幾春別川総合開発事業 マネジメント委員会資料 (補足資料)

令和2年9月30日
国土交通省北海道開発局
札幌開発建設部

新桂沢ダムの補足説明

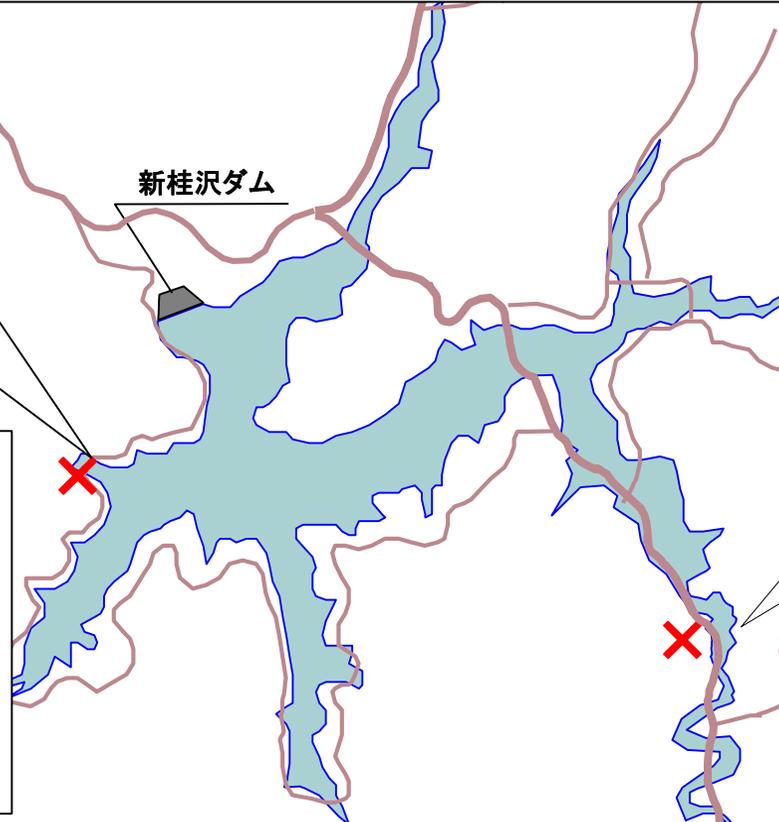
要因	平成30年8月の大雨後、付替道路箇所(A箇所)で法面の亀裂を確認しました。また、平成30年9月の北海道胆振東部地震後に点検したところ、工事用道路(B箇所)の路面及び法面に亀裂を確認しました。 変状が発生している箇所を調査した結果、A箇所ではグラウンドアンカー工による対策、B箇所では押え盛土・横ボーリング工による対策が必要となりました。	
内容	現計画 : -	精査後 : 2ヶ所
金額	-	約1億円

【B箇所の対策工】
押え盛土・横ボーリング工

【A箇所の対策工】
グラウンドアンカー工

平成30年8月の大雨により法面亀裂が発生した国道の法面对策の増

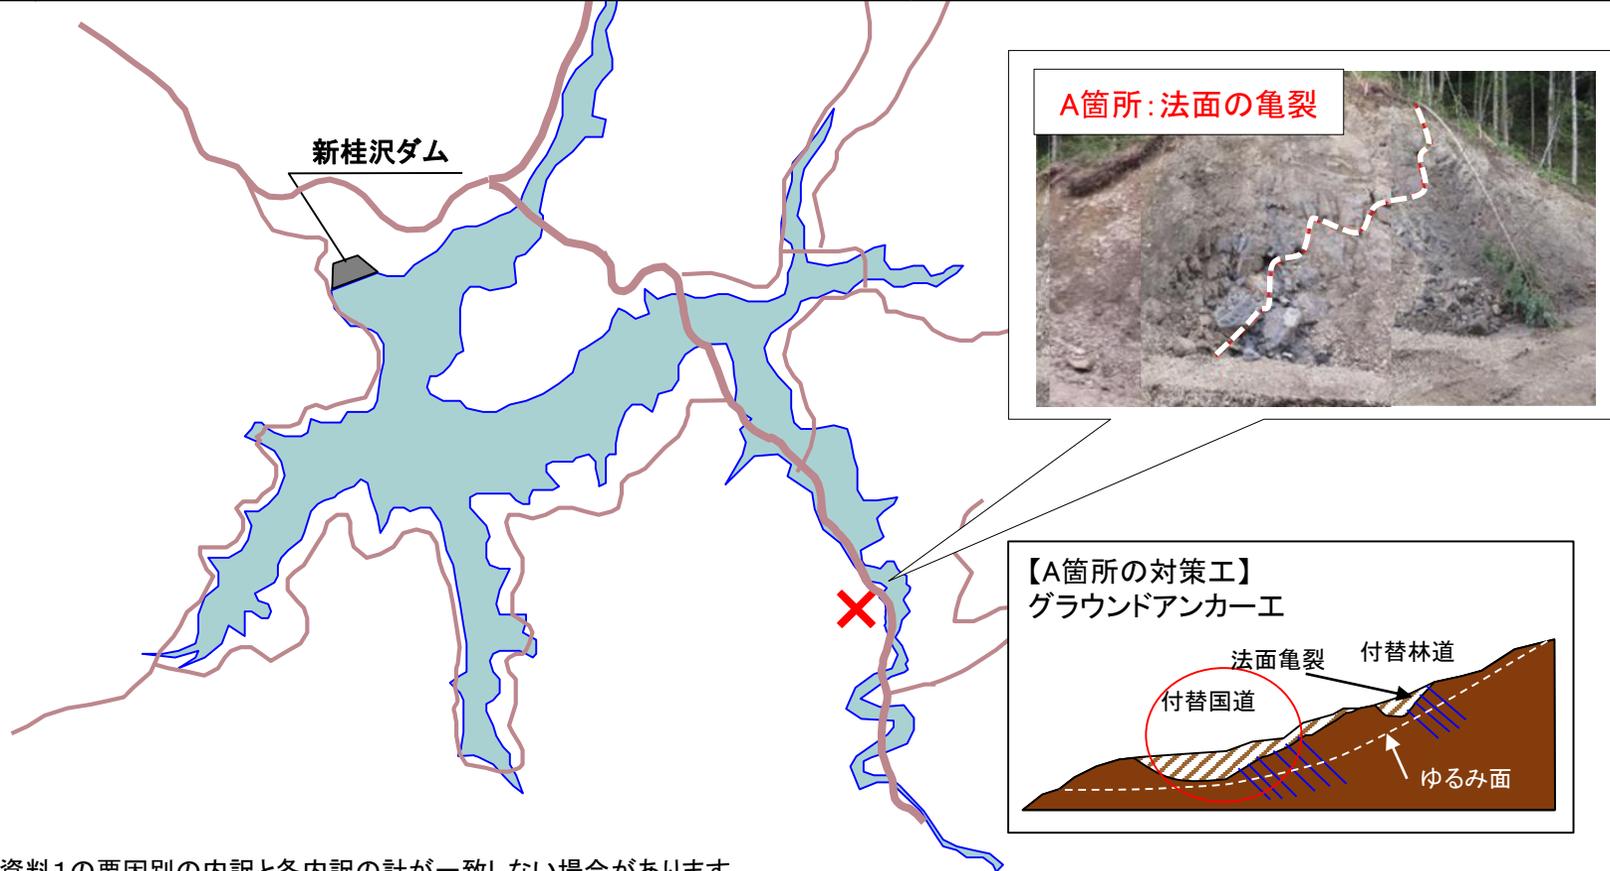
要因	平成30年8月の大雨後、付替国道箇所隣接する付替林道箇所(A箇所)で法面に亀裂を確認しました。 変状が発生している箇所を調査した結果、付替国道箇所においてグラウンドアンカー工による対策が必要となりました。	
内容	現計画 : -	精査後 : 1ヶ所
金額	-	約2億円

風化した泥岩等が分布している切土工事の法面对策工を増

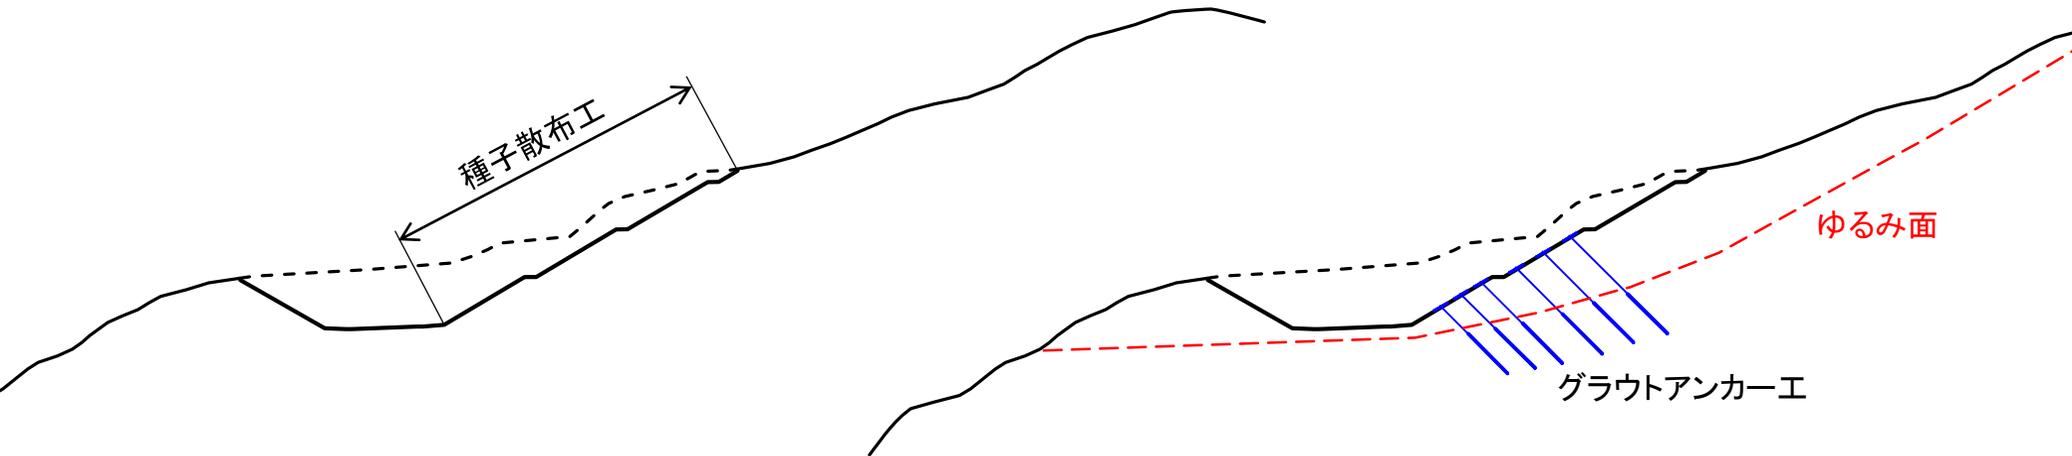
要因	今後実施する切土工事箇所において、部分的に風化が進んだ泥岩等が分布しており、既施工箇所の知見を踏まえると、大雨や融雪等による法面変状への対策が必要となりました。	
内容	現計画 : 種子吹付工 330m ²	精査後 : 地質調査、概略設計、詳細設計 法面保護工(グラウトアンカー) 330m ²
金額	約20万円	約2億円

180tクレーン、工所用道路及び作業構台設置費用の増

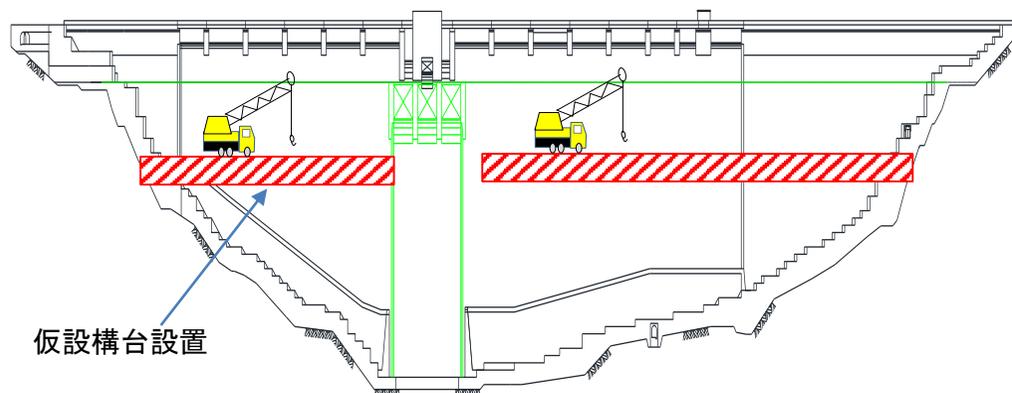
要因	打設期間が延伸したため、打設に用いる180tクレーン2台と新たにクレーンが走行可能な工所用道路及び作業構台の設置が必要となりました。コンクリート打設にあたっては、国内に10数台しかない750tクレーン2台を延伸して確保出来たことにより、作業構台が不要となりコスト縮減を図りました。なお、精査後(コスト縮減後)の費用には、条件変更に伴い、増加したコンクリート打設期間の日当たり損料の増が含まれています。		
内容	現計画 750tクレーン2台 供用日数570日	精査後(標準案) 750tクレーン2台供用日数570日 + 180tクレーン2台供用日数150日 + 仮設構台	精査後(コスト縮減後) 750tクレーン2台 供用日数720日(150日増)
金額	約5億円	約17億円	約11億円

融雪・大雨により付替林道箇所の一部で生じた法面崩落を踏まえた工法変更による増

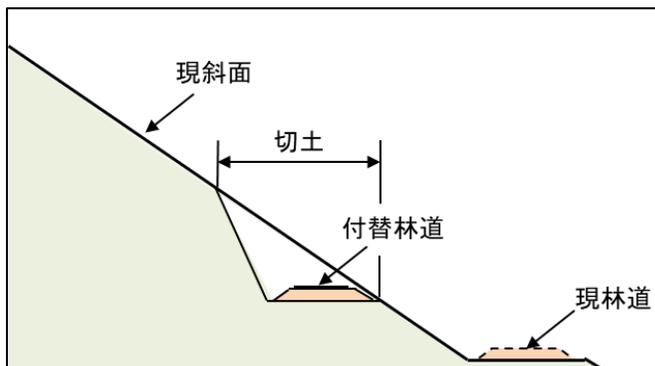
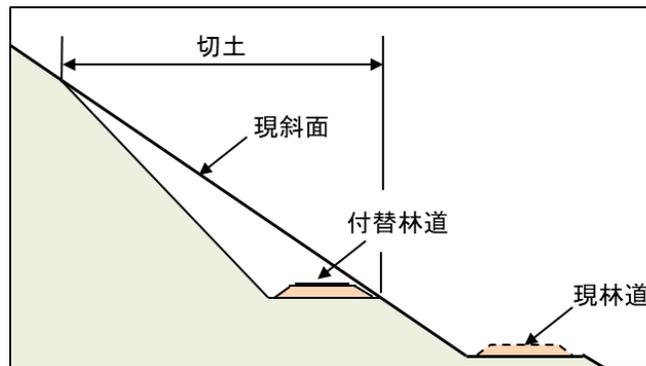
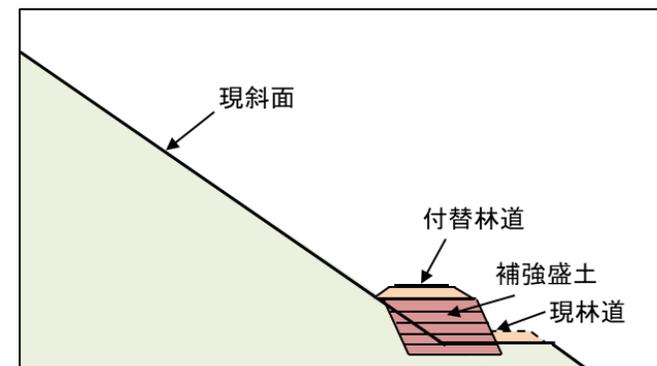
要因	平成31年(令和元年)の融雪や大雨により工事用道路として使用していた林道の路面及び斜面の一部に崩落が発生したことから調査を行った結果、工事範囲に破碎帯の分布が確認されました。 破碎帯の崩落を避けるため、安定勾配による切土工法を計画(精査後(標準案))しましたが、この案では長大法面となるため事業費の増嵩、維持管理への支障等が懸念されたことから、関係機関と協議のうえ破碎帯の切土を避け、現道を嵩上げする工法に変更することでコスト縮減を図りました。		
内容	現計画 切土 47,800m ³ 、盛土 5,000m ³ 、 補強土壁 1箇所	精査後(標準案) 切土量 198,000m ³ 、盛土量 2,500m ³	精査後(コスト縮減後) 盛土量 35,000m ³ 、補強土壁 4箇所、 アンカー付き法枠 3,660m ² 、護岸工 15,400m ²
金額	約3億円	約20億円	約16億円

地すべり面の見直しに伴う地すべり対策工の変更による増

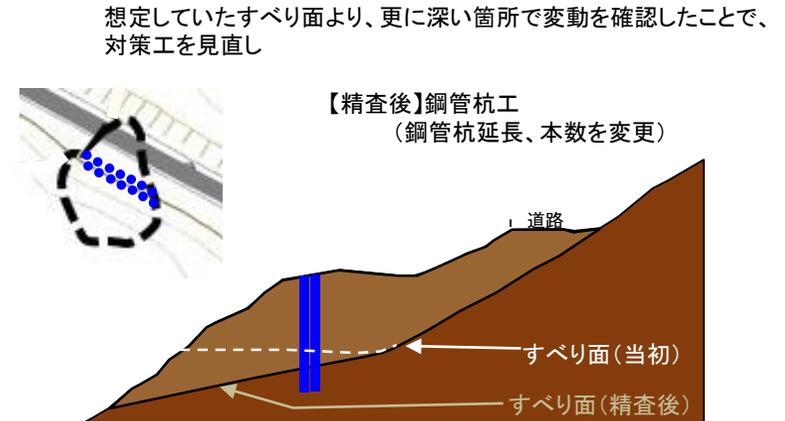
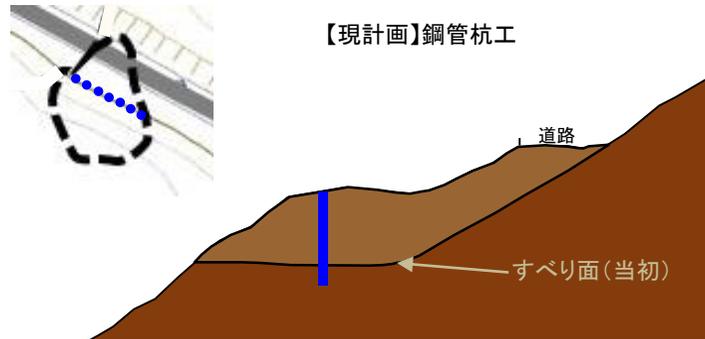
要因	平成30年及び平成31年の融雪期に現計画で想定していたすべり面よりも深部で明瞭な変動が繰り返し確認されたため、すべり面を見直し、鋼管杭の延長、本数増が必要となりました。	
内容	現計画 : 900m(鋼管杭延長 L=21m/本・44本、t=19mm)	精査後 : 1,800m(鋼管杭延長 L=25m/本・73本、t=22mm)
金額	約2億円	約5億円

試験湛水及び管理運用開始に向けた地すべり動態観測システム等の増

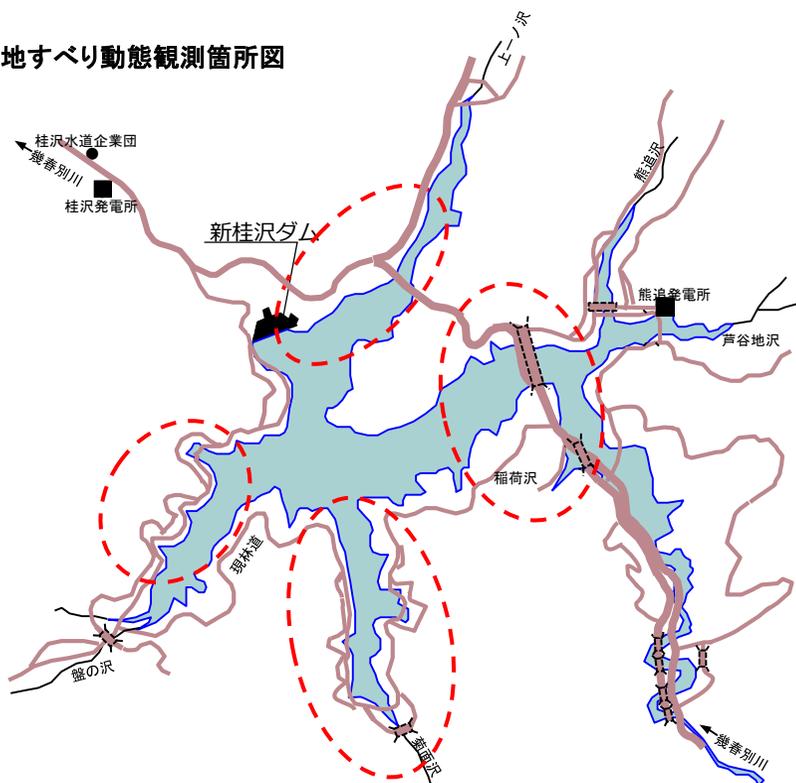
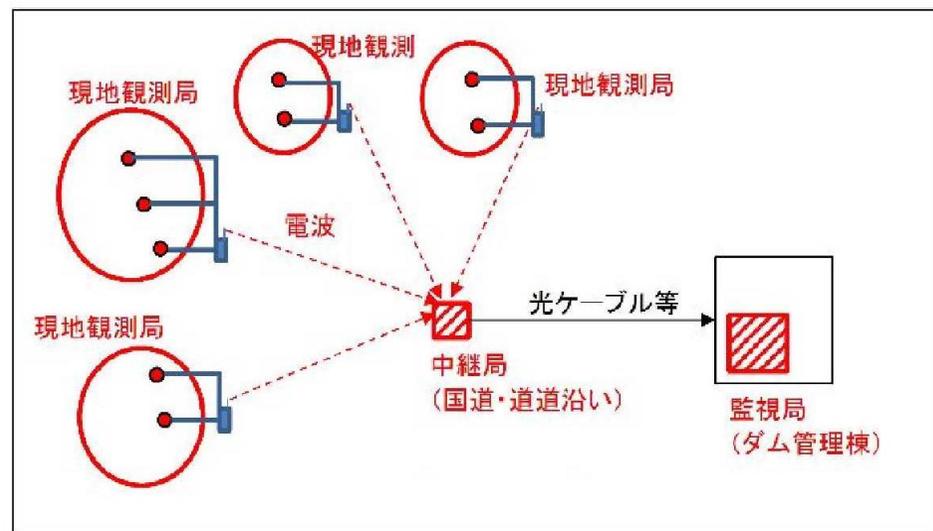
要因	地すべり対策の状況を踏まえ、試験湛水及び管理運用開始以降の地すべり監視に向けた計画を検討した結果、地すべり動態を適宜適切に把握するためのシステム構築及び解析・評価が必要となりました。	
内容	現計画：－	精査後：動態観測システム構築 1式、動態観測解析・評価 1式
金額	－	約3億円

原石山着工後に判明した堤体材料に適さない強風化岩が広く分布していたことに伴う原石山の追加掘削(掘り下げ)による増

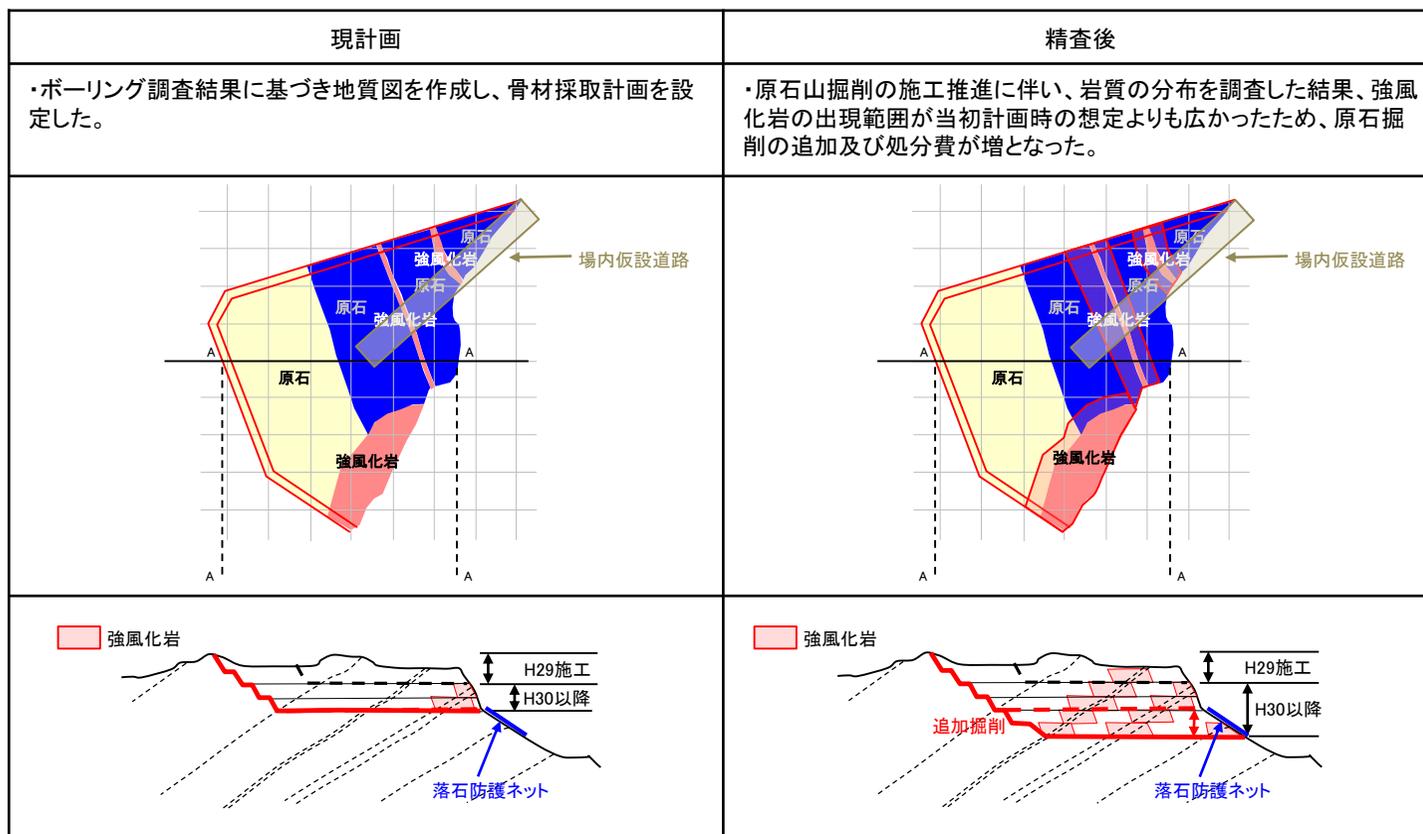
要因	堤体コンクリート骨材採取のための原石山掘削施工進捗に伴い、岩質の分布を精査した結果、強風化岩の出現範囲が現計画時の想定よりも広がったため、原石掘削の追加掘削が増となりました。 なお、精査後の費用には、掘削に伴う場内仮設道路及び落石防護ネットの撤去が含まれています。	
内容	現計画 : 原石山掘削工 224,000m ³	精査後 : 原石山掘削工 288,000m ³
金額	約8億円	約16億円

原石山掘削後の法面の排水工法の変更による増

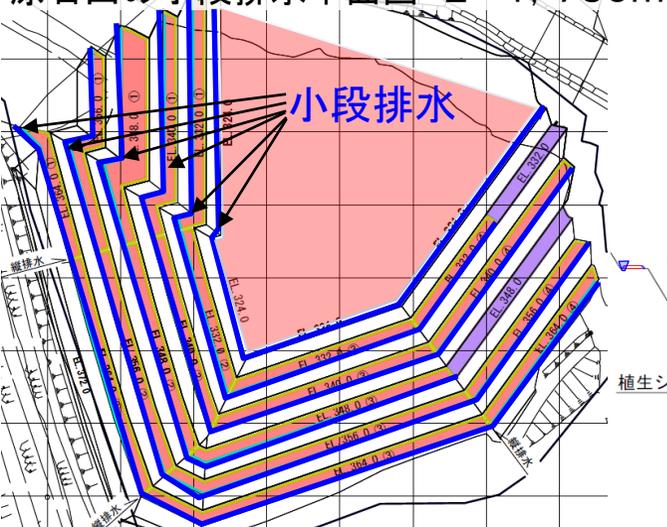
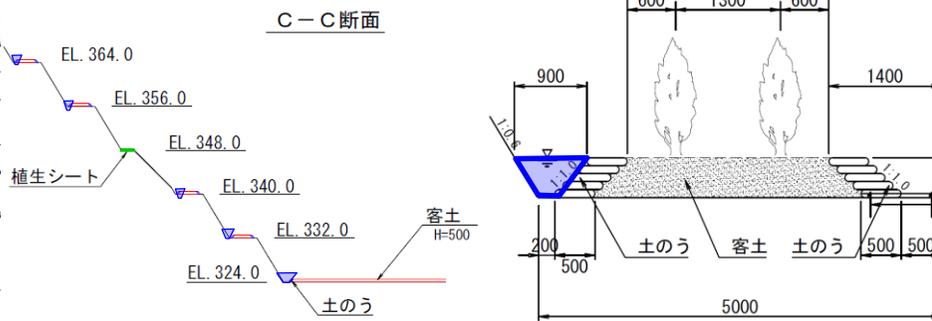
要因	原石山掘削後の復旧における小段排水については、重機施工による原石掘削時の素掘り側溝整形が岩盤の硬度によりできなかったため、植生土嚢による排水路へ構造変更が必要となりました。	
内容	現計画 : -	精査後 : 雑工事(小段排水) 1,730m
金額	-	約1億円

原石山の掘削作業における原石小割作業の増

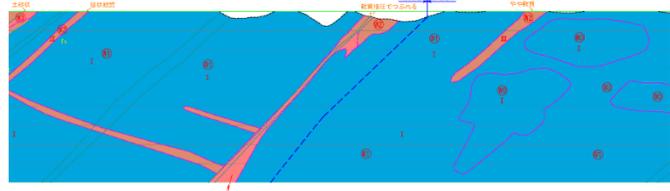
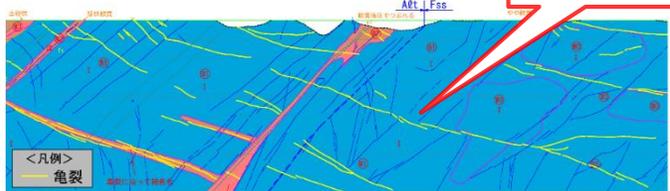
要因	発破作業の結果 原石に含まれていた不規則な亀裂の影響などにより、発破後の原石が大きく残ったため、ダンプ運搬できる大きさ(50cm以下)にするため、小割作業が必要となりました。標準工法では火薬破碎10%+ブレイカ破碎90%のところ、試験施工を行った結果、ブレイカー破碎100%とすることでコスト削減を図りました。		
内容	現計画 発破作業のみ	精査後(標準案) 213,200m ³ (発破量に対する割合61.8%) (火薬破碎10%+ブレイカ破碎90%)	精査後(コスト削減後) 213,200m ³ (発破量に対する割合61.8%) (ブレイカ破碎100%)
金額	—	約6億円	約5億円

減勢工打設クレーンの変更による増等

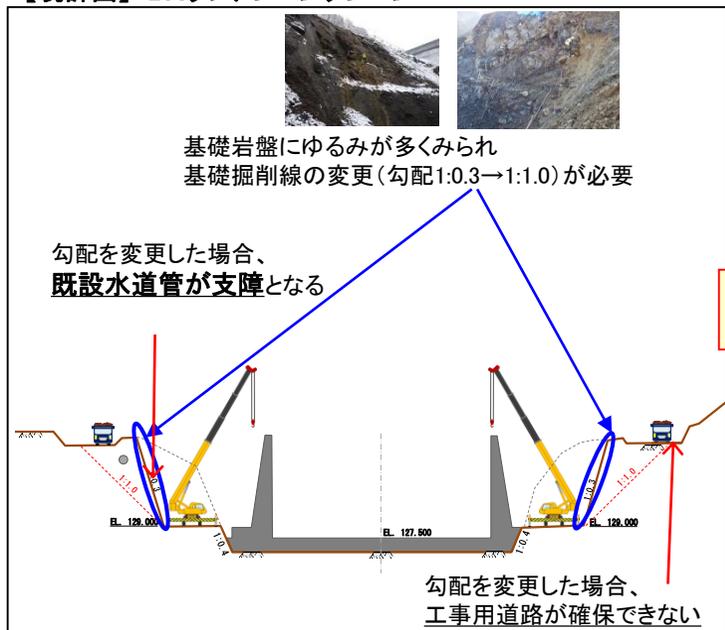
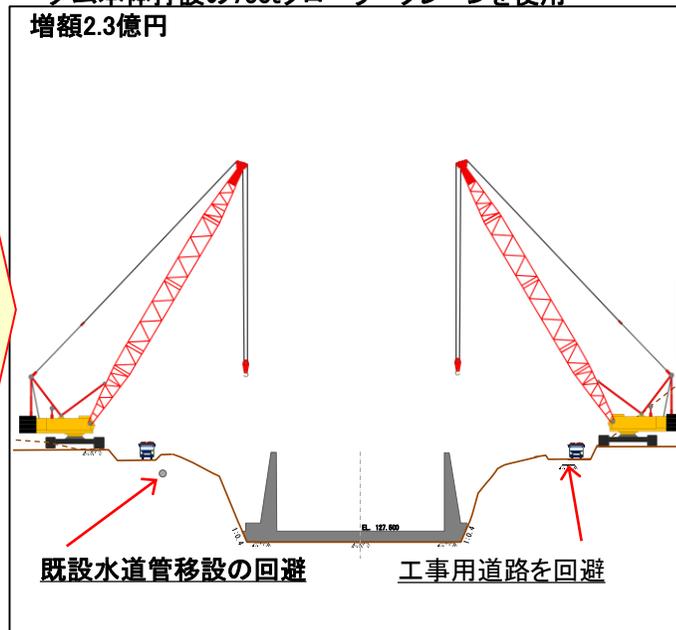
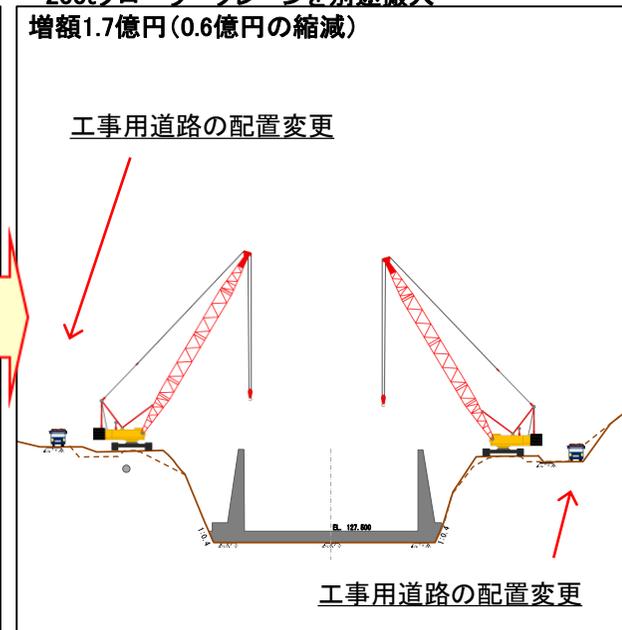
要因	現計画では、減勢工は25tクレーンによるコンクリート打設を計画していましたが、施工ヤード周辺でゆるみ岩盤が確認されたことで打設方法等の見直しが必要となりました。打設箇所とクレーンの作業半径より、ダム本体打設で使用する750tクレーンを併用する計画としましたが、工事用道路の配置計画の見直しも含め打設機械の再検討を行い、200tクレーンの設置が可能となったことで、打設機械(クレーン)のコスト縮減を行いました。		
内容	現計画 ・減勢工 91日(25tラフテレーンクレーン)	精査後(標準案) ・減勢工 91日(750tクローラクレーン)	精査後(コスト縮減後) ・減勢工 91日(200tクローラクレーン)
金額	約0.1億円	約2.4億円	約1.8億円

付替道路工事の掘削工法の変更

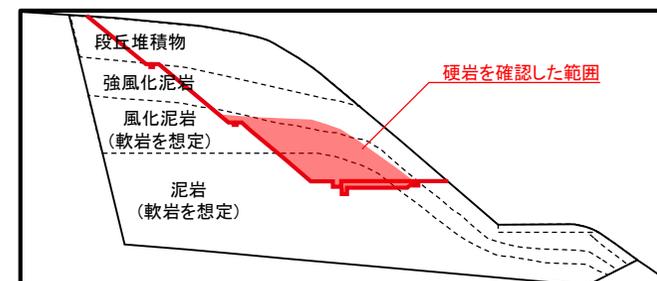
要因	付替道路工事の施工に伴う地山掘削において、現計画では、地質調査の結果、段丘堆積物、強風化泥岩、風化泥岩、泥岩等の土砂及び軟岩が分布していると想定していましたが、施工時に硬岩が確認されたことから、バックホウ掘削から大型ブレイカーを併用した掘削工法への変更が必要となりました。また、付替道路でこれまでに発生した地質条件等のさらなる悪化に備え、今後実施する工事は大型ブレイカーを併用した施工に変更が必要となりました。	
内容	現計画：土砂掘削101千m ³ 、軟岩掘削95千m ³ 、法面整形等	精査後：土砂掘削101千m ³ 、軟岩掘削31千m ³ 、硬岩掘削64千m ³ 、法面整形等
金額	約3億円	約8億円

橋架工事における仮設費用の増

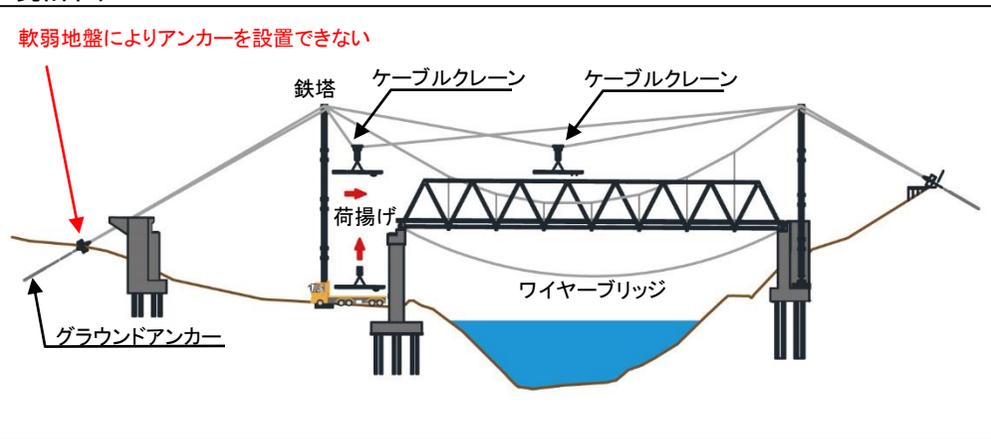
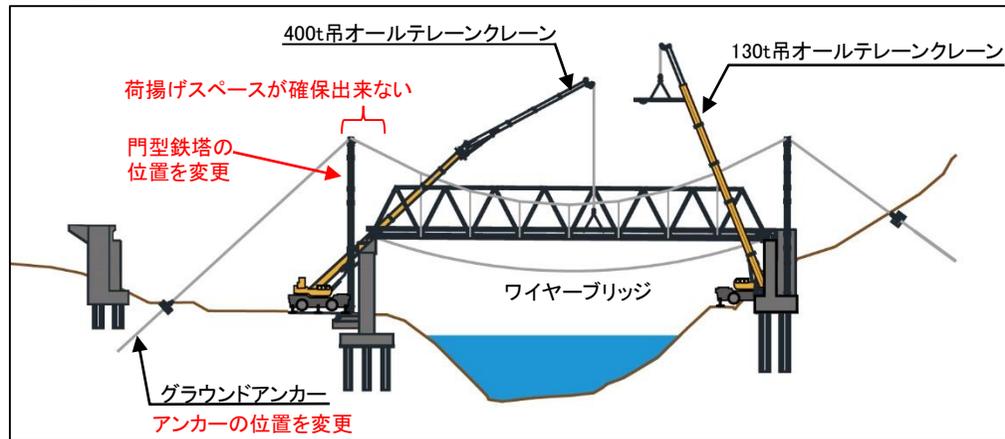
要因	緋柱沢橋の付替工事において現計画ではケーブルクレーンでの架設を予定していましたが、門型鉄塔を支持するアンカー打ち込み予定箇所の地盤が脆く、アンカー位置を変更が必要となりました。このため門型鉄塔の位置変更が必要となり、荷揚げスペースが確保できずケーブルクレーンでの架設が出来なくなったことから、400t吊りオールテレーンクレーンを使用した架設計画に変更が必要となりました。	
内容	現計画：上部工の架設 1式(ケーブルクレーン)	精査後：上部工の架設 1式(400t吊りオールテレーンクレーン)
金額	約3億円	約5億円
